Omgevingsvergunning

Zaaknummer 84932

Interne verbouwing Begane Grond

Dwarsstraat 3 Katwijk

Project Dwarsstraat 3 Katwijk		Tekeningnummer S-3100	
Omschrijving Te slopen delen Begane grond		Datum Getekend Wijz. nr. Wijz.dd Getekend Projectnr.	
Stadium OMV	Schaal 1:50	Formaat A2	20 08 2021 2163

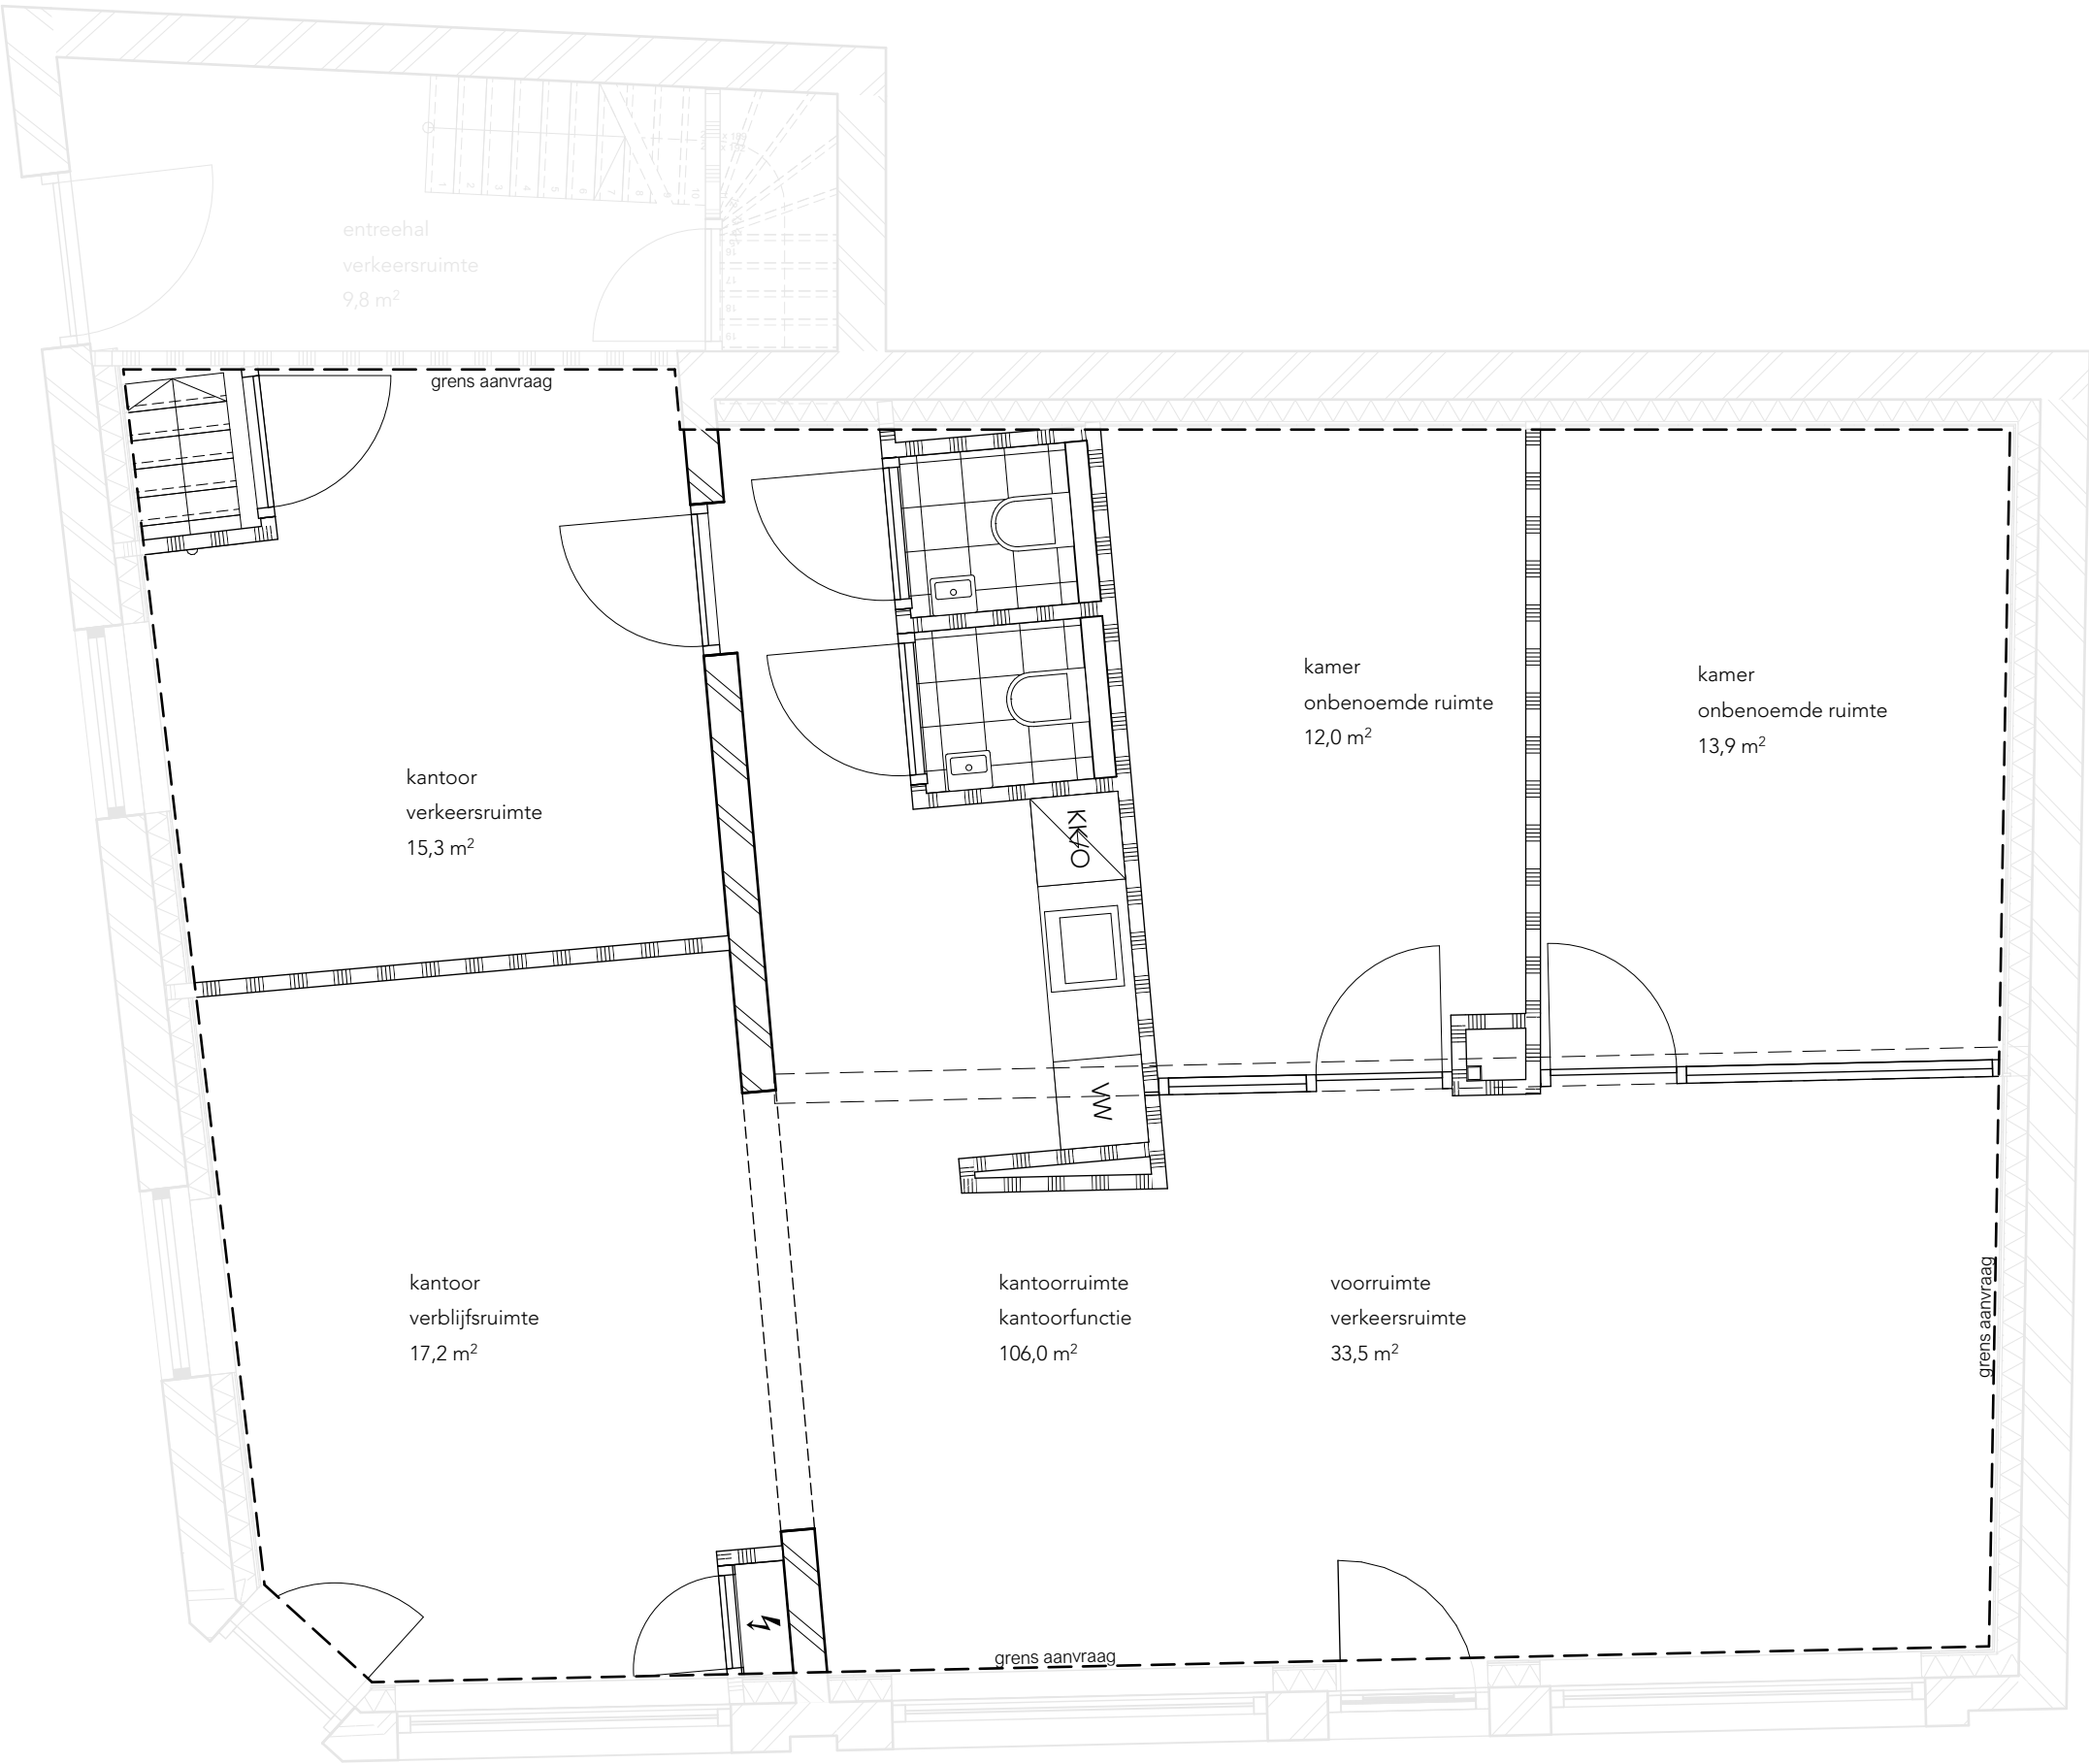
De Erfgoedcommissie geeft aan dat, als alles wat nog origineel is behouden blijft, waaronder de originele wandafwerking, er vast kan worden begonnen met het plaatsen van de scheidingswanden, uitsluitend op de begane grond binnen de aangegeven begrenzing.

De Erfgoedcommissie is akkoord met het starten van het plaatsen van de scheidingswanden op de begane grond, omdat de wanden reversibel zijn. Alle nog aanwezige originele monumentale waarden, zoals de wandafwerking bij de trap en de entree, moeten behouden blijven.

Conclusie: **akkoord, mits**
